Zodpovedný projektant stavby:	Ing. Ondrej Podolec		 Trnavská cesta 27, 831 04 Bratislava
Zodpovedný projektant časti:	Ing. Ondrej Podolec		
Kontroloval:	Ing. Jozef Nižňan		
Miesto stavby:	Petržalka	Okres:	Bratislava
Investor - stavebník:	Hlavné mesto SR Bratislava Primaciálne námestie 1 814 99 Bratislava		
Riaditeľ:	Ing. Slavomír Podmanický		
Zákazkové číslo:	1515		
Dátum:	01/2020		
Stupeň - účel:	DRS		
Počet A4			
Mierka	-		
Časť:	Súprava:		
Stavba: Nosný systém MHD prevádzkový úsek Janíkov dvor - Šafárikovo námestie v Bratislave, 2. časť Bosákova ulica - Janíkov dvor Názov časti: Sprievodná správa			B.2

Názov stavby: Električková trať v Petržalke
Charakter stavby: Líniová stavba dopravnej infraštruktúry vo verejnom záujme
Druh stavby: Stavba električkovej trate a súvisiacej dopravnej infraštruktúry
Kraj: Bratislavský
Katastrálne územie: Petržalka

3 Popis rozdielov v technickom riešení a obsahu stavby medzi DSZ 2018 a DSZ 2020

Obrázok 3 konštrukcia zvršku - pôvodný návrh v DSZ a DUR 2018

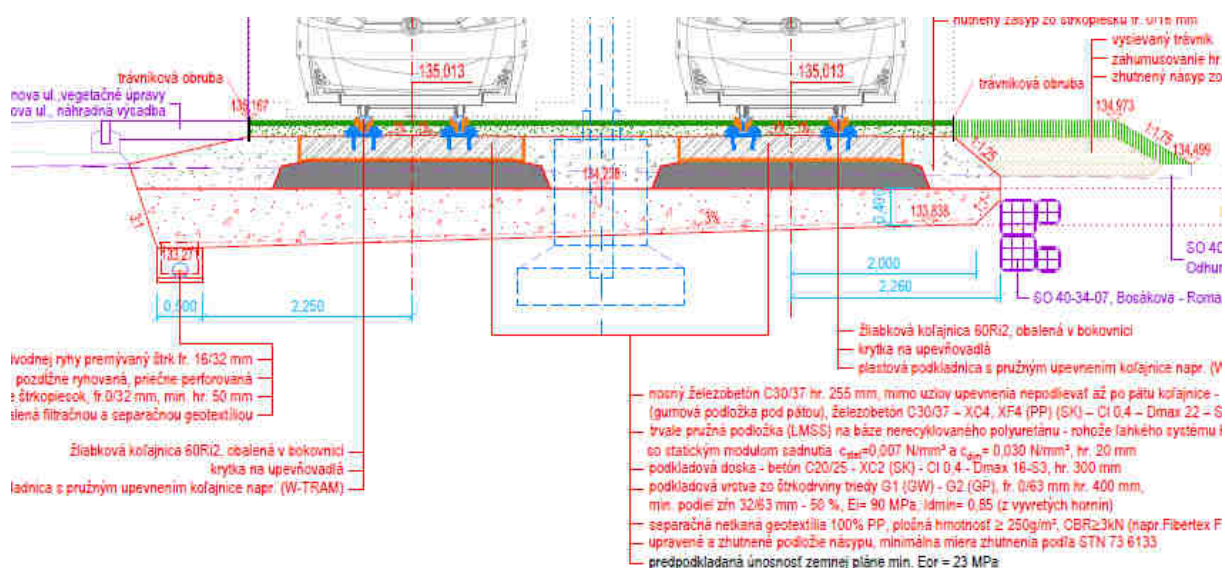
Oproti DSZ 2018 bola vykonaná zmena v návrhu konštrukcie električkového zvršku.

Nastala zmena v koncepcii riešenia vegetačného krytu trate – pôvodne betónový kryt v zastávkach sa zmenil na trávnatý

Takisto sa šírkoivo zmenilo usporiadanie zemného telesa, kde bol doňho zakomponovaný súbežný káblovod aj so šachtami.

Na celom úseku bola zjednotená konštrukcia zvrškovej dosky pevnej jazdnej dráhy s cieľom zjednodušiť návrh a výstavbu

V zastávkach sú na žiadosť správcu navrhnuté koľajnice vyššej odolnosti voči opotrebovaniu 350HSH.

Obrázok 5 uzol zast. Bosákova - ideový návrh obstarávateľa

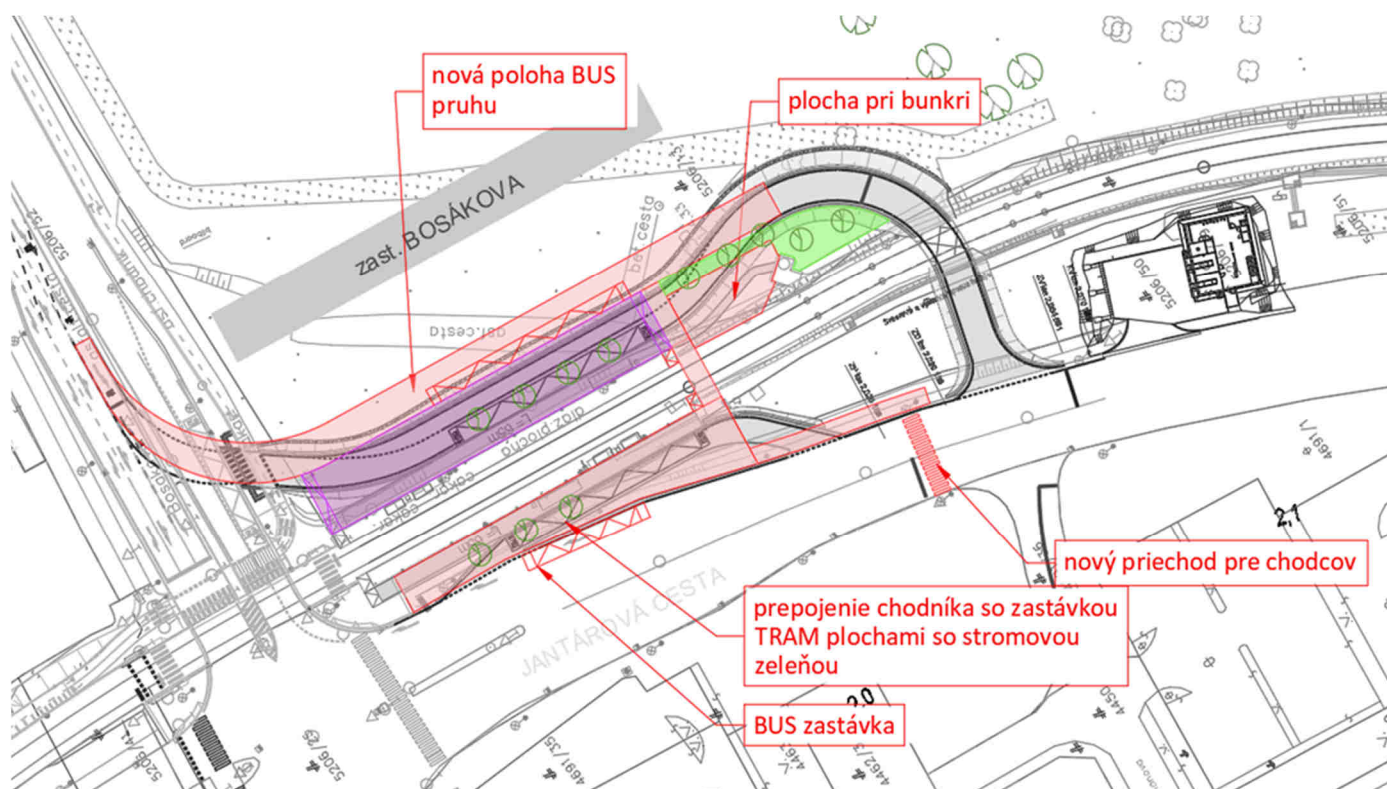
Hlavný predmet zmeny

- Vyrovnáť BUS pruh / novú BUS komunikáciu z východnej strany trate
- Odstrániť výrazný, samostatný záliv pre BUS zo západnej strany (od Jantárovej) a integrovať ho do cestnej komunikácie
- Zjednotiť TRAM a BUS nástupištia
- Zväčšiť a sceliť spevnené plochy pre chodcov a osadiť v nich stromovú zeleň
- Zriadiť nový priechod pre chodcov
- Zastávku vybaviť novými, veľkými prístreškami s dizajnom podľa požiadavky útvaru hlavného architekta
- Upraviť verejné osvetlenie pre novú dispozíciu komunikácií
- Upraviť polohu inžinierskych sietí na ktoré má zmena vplyv

Obrázok 7 uzol zastávky Chorvátske rameno - ideový návrh obstarávateľa

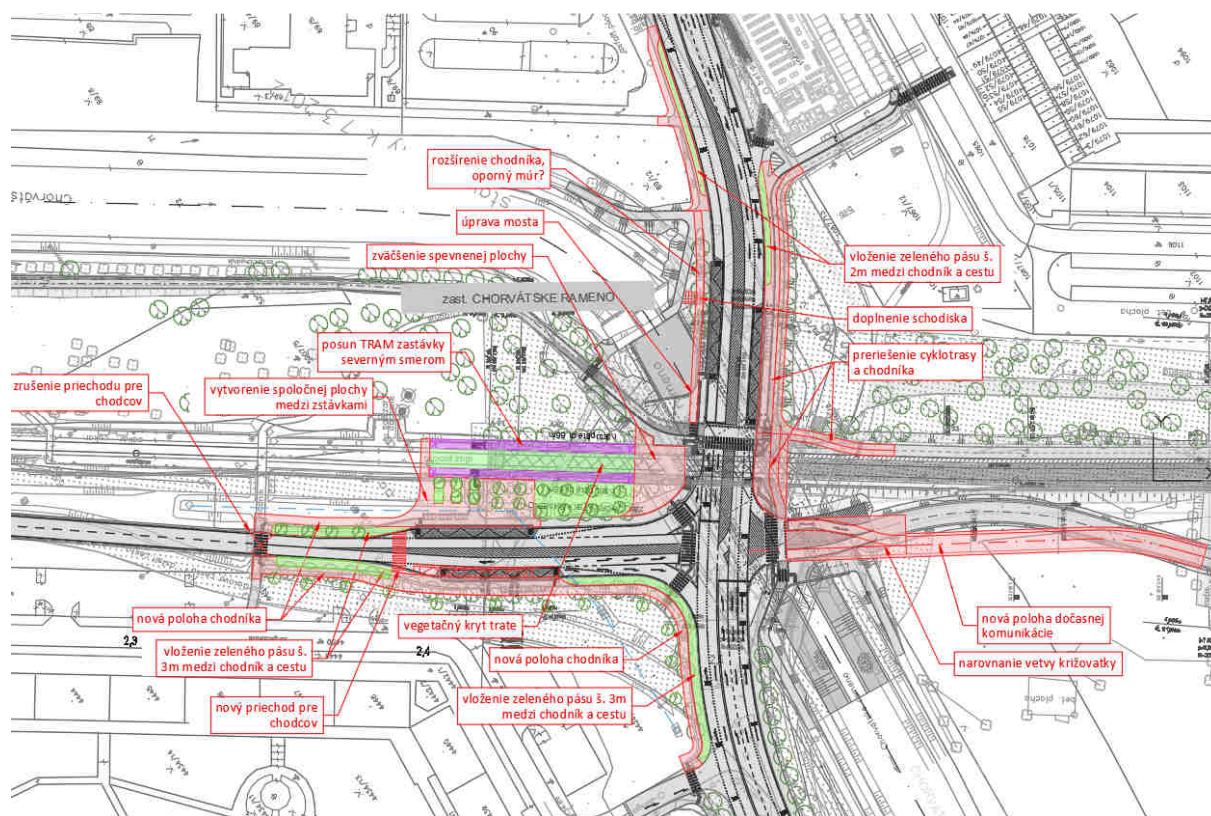
Hlavným predmetom zmien je doplnenie zelených pásov medzi cestnú komunikáciu a súbežné chodníky a zväčšenie spevnených plôch v okolí zastávky TRAM a posun nástupíšť zastávky severným smerom k existujúcej zastávke Jungmanova, kde v súčasnosti končí 1. etapa trate. Takisto narovnanie štvrtého ramena križovatky Rusovská – Jantárová, aby Jantárová cesta vytvárala jednu spoločnú os.

- Nástupištia zastávky sa posunú severným smerom tak, aby priechod cez koľaje bol umiestnený pred začiatkom výhybky v súčasnej zastávke Jungmanova

Obrázok 9 uzol zastávky Chorvátske rameno - výsledné porovnanie reálnych situácií v DSZ 2018 a 2020

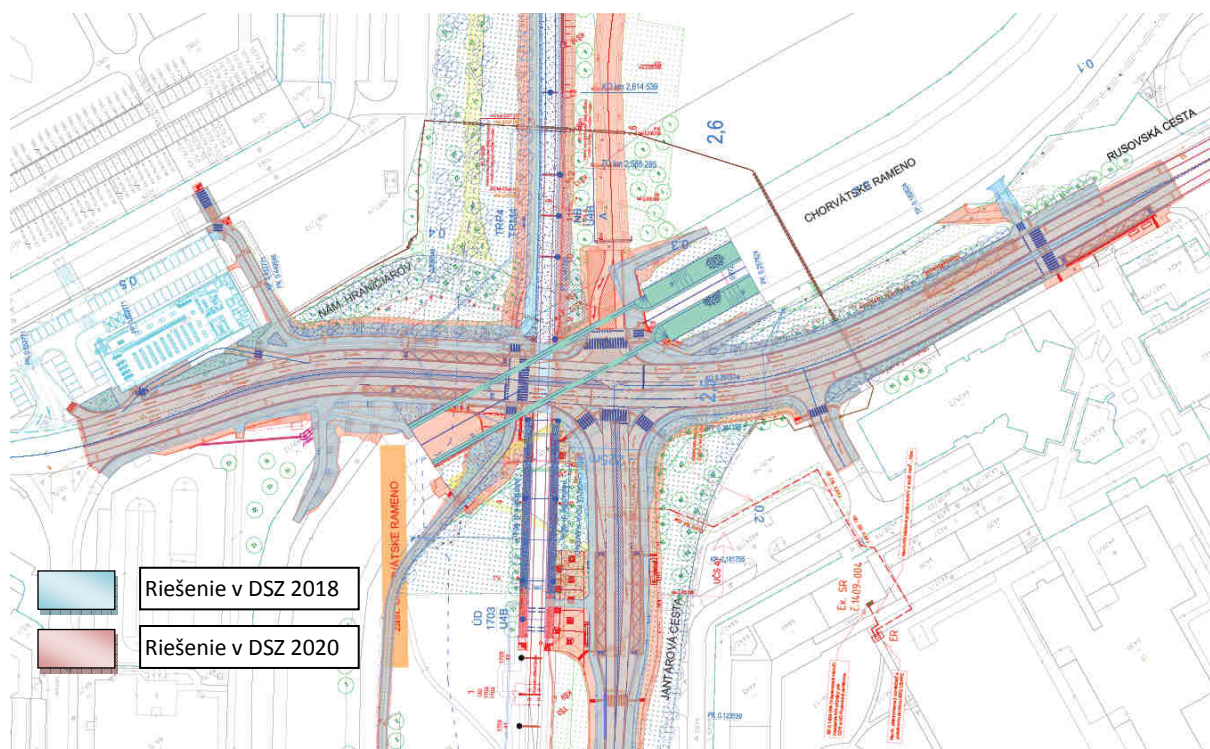
- Medzi južný koniec nástupíšť TRAM zastávky a komunikáciu Námestie hraničiarov sa vloží spevnená plocha – tzv. spoločne zdieľaný priestor
- Nástupište BUS zastávky v Jantárovej ceste sa prepojí s nástupišťom TRAM zastávky spevnenou plochou s ostrovmi stromovej zelene

- Tam kde je to možné, sa medzi súbežné chodníky a cestné komunikácie vložia pásy trávnik, do ktorých bude odvádzaná voda z cestnej komunikácie (nebudú obrubníky), ak to priečny sklon komunikácie umožňuje. Tieto zelené pásy budú priečne vytvarované do plytkého rigolu s drenážnou ryhou v podlaží (ochrana konštrukcie cestného spodku pred dažďovou vodou). Tam kde budú v zelených pásoch drenážne ryhy, sa nesmie vysádzať stromová zeleň. Koreňový systém stromov by drenáž zničil. Drenážny systém bude ukončený vo vsakovacích objektoch mimo telesa komunikácie.

- Medzi šikmý chodník od hate v Chorvátskom ramene a BUS zastávku Námestie hraničiarov sa doplní schodisko
- Prerieši sa cyklochodník súbežný s východným ramenom križovatky Jantárová – Námestie hraničiarov, aby mal plynulejšiu trasu a vhodnejšie kríženie

- Kryt električkovej trate medzi nástupišťami sa zmení na vegetačný
- Novej polohy spevnených plôch v okolí križovatky sa prispôbia rozhrania spevneného a vegetačného krytu električkovej trate

- Nástupište BUS zastávky v Jantárovej ceste sa prepojí s nástupišťom TRAM zastávky spevnenou plochou s ostrovmi stromovej zelene, väčšia susediaca plocha sa vysadí stromovou zeleňou

Obrázok 10 uzol zastávky Zrkadlový háj – ideový návrh obstarávateľa

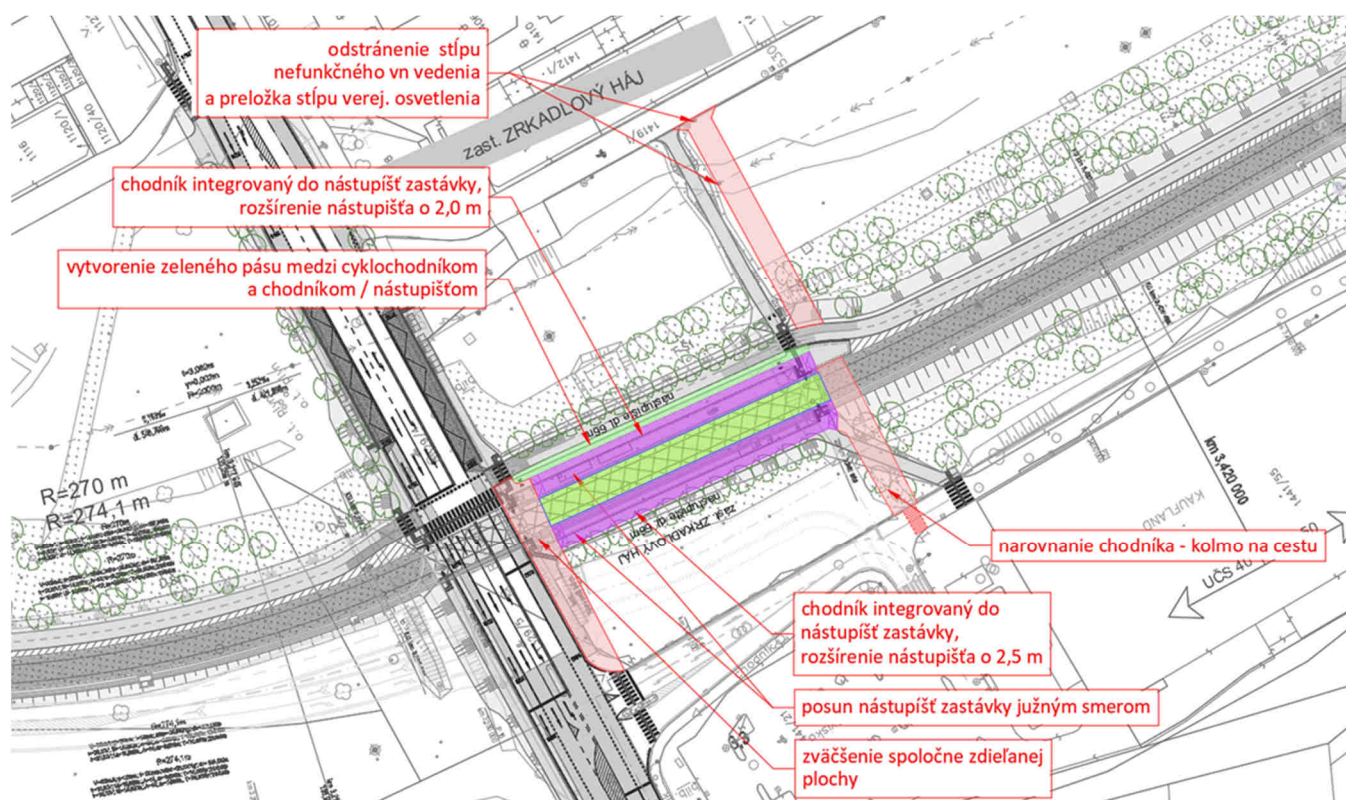
- Posun nástupíšť zastávky južným smerom
- Integrácia súbežných chodníkov do plochy nástupíšť – rozšírenie nástupíšť o 2,5 m

- Zväčšenie plochy medzi Romanovou ulicou a južným koncom nástupíšť TRAM – vytvorenie spoločne zdieľanej plochy
- Posun priečného chodníka v južnej hlave zastávky a jeho kolmé napojenie na parkovisko Kaufland

- Kryt električkovej trate medzi nástupišťami sa zmení na vegetačný

- Vďaka integrácii chodníka do východného nástupišťa TRAM vznikne priestor pre vytvorenie zeleného pásu medzi cyklotrasou a nástupišťom

Obrázok 13 uzol mosta SO 50-33-01 - ideový návrh obstarávateľa

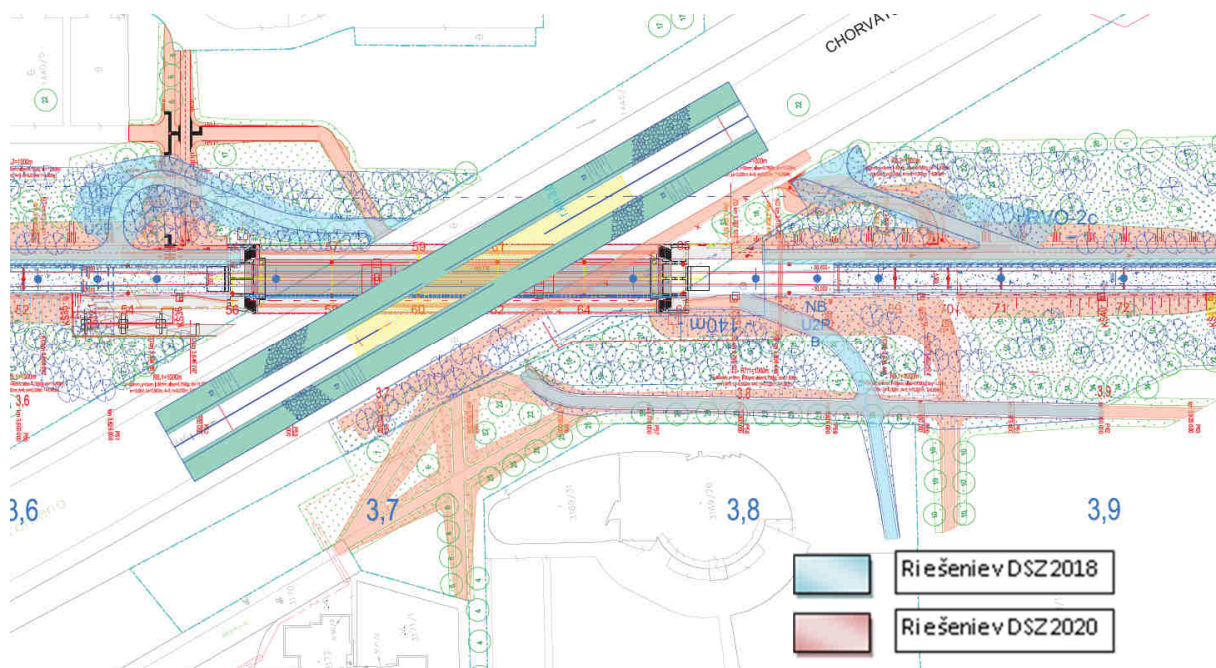
Hlavným predmetom zmien je úprava chodníkov – chodci, cyklisti – na oboch stranách trate a poloha mosta - lávky pre chodcov cez Chorvátske rameno pod električkovým mostom.

- Preriešiť napojenie chodníkov pre chodcov a cyklochodníka z východnej strany trate na kolmé na os trate

- Posunúť most pre chodcov – lávku – cez Chorvátske rameno do novej polohy.

Obrázok 15 uzol zastávky Stred - ideový návrh obstarávateľa

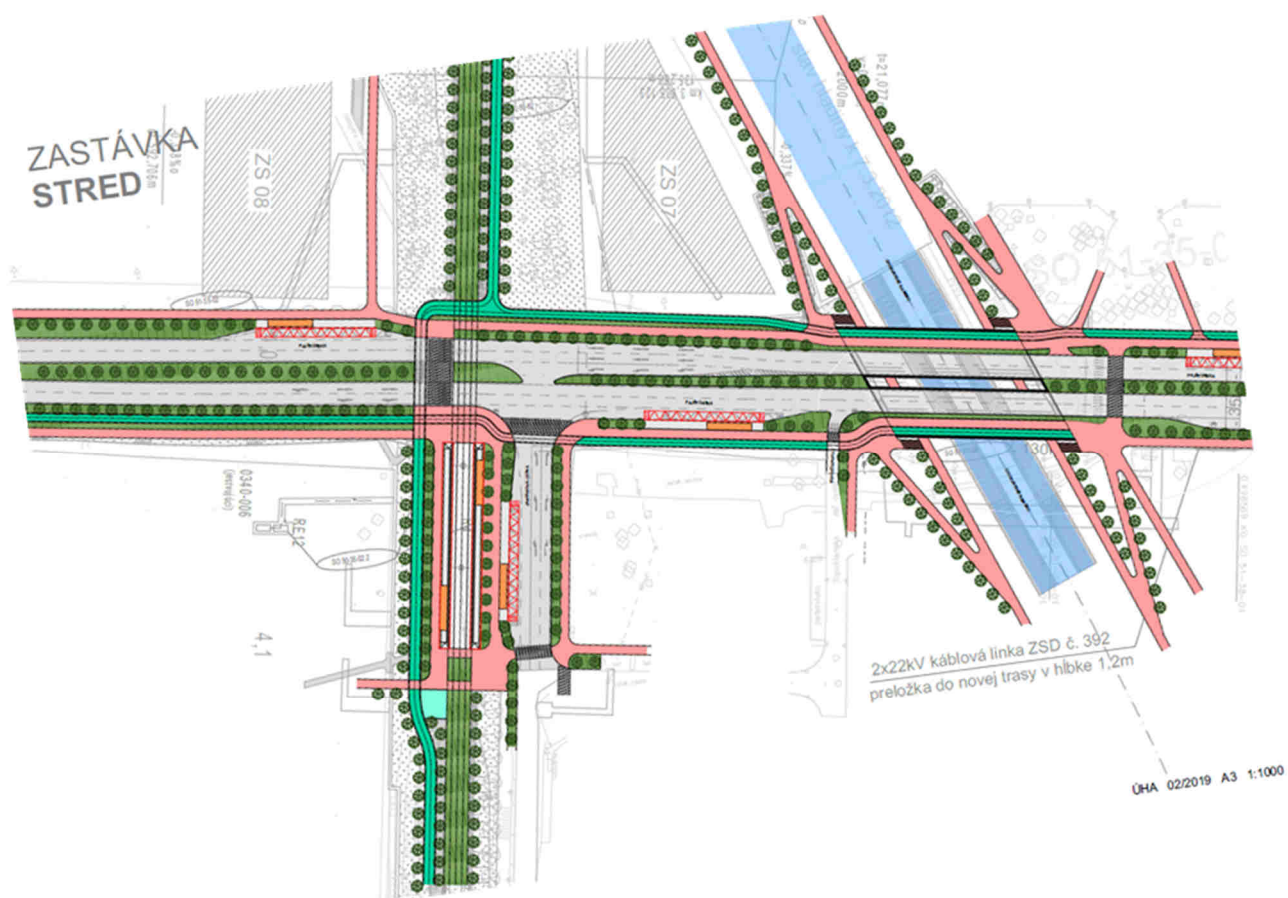
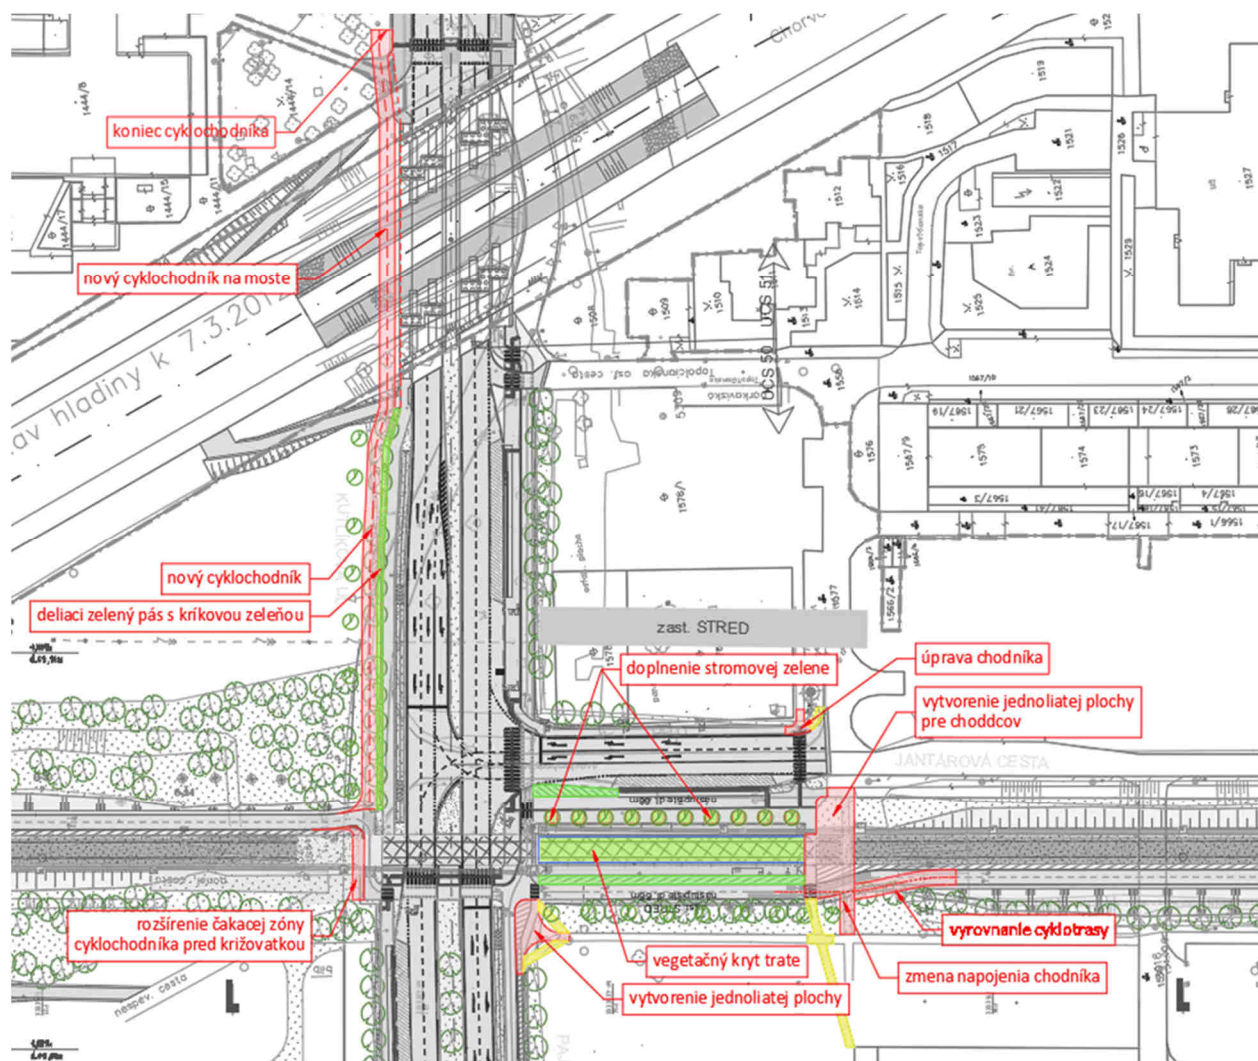
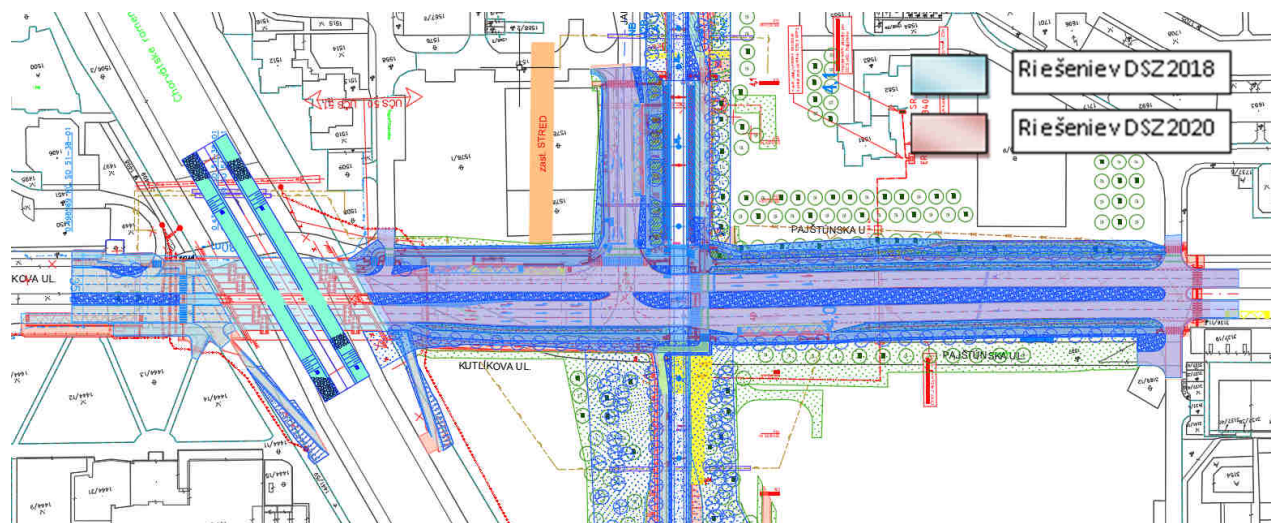
Hlavným predmetom zmien je doplnenie zelených pásov medzi cestnú komunikáciu a súbežné chodníky, predĺženie cyklochodníka pozdĺž Kutlíkovej ulice a zväčšenie spevnených plôch v okolí zastávky TRAM a posun nástupíšť zastávky severným smerom.

- Rozšírenie čakacej zóny cyklochodníka pred križovatkou zo severného smeru
- Doplnenie cyklochodníka z južnej strany Kutlíkovej ulice medzi Jantárovou a BUS zastávkou pred Technopolom, kde bude ukončený. Cyklochodník doplnený aj na moste ponad Chorvátske rameno. Cyklochodník je oddelený od chodníka pre chodcov zeleným pásom s kríkovou zeleňou (živý plot).
- V severozápadnom kvadrante križovatky vytvorenie jednoliatej plochy - chodníka, namiesto jednoduchých, samostatných chodníkov
- V ploche medzi východným nástupišťom TRAM a BUS zastávkou v Jantárovej ceste vytvorenie vegetačných ostrovov pre výsadbu stromovej zelene
- Pri južnej hlave zastávky TRAM vytvorenie jednoliatej plochy s priechodom cez električkovú trať a vhodnejším, kolmým napojením na existujúci chodník

- Kryt električkovej trate medzi nástupišťami sa zmení na vegetačný

- Vloženie vegetačného pásu medzi cyklotrasu a západné nástupište TRAM. Do pásu vysadiť prípadne živý plot. Stromovú alej vysadiť až za cyklotrasu.
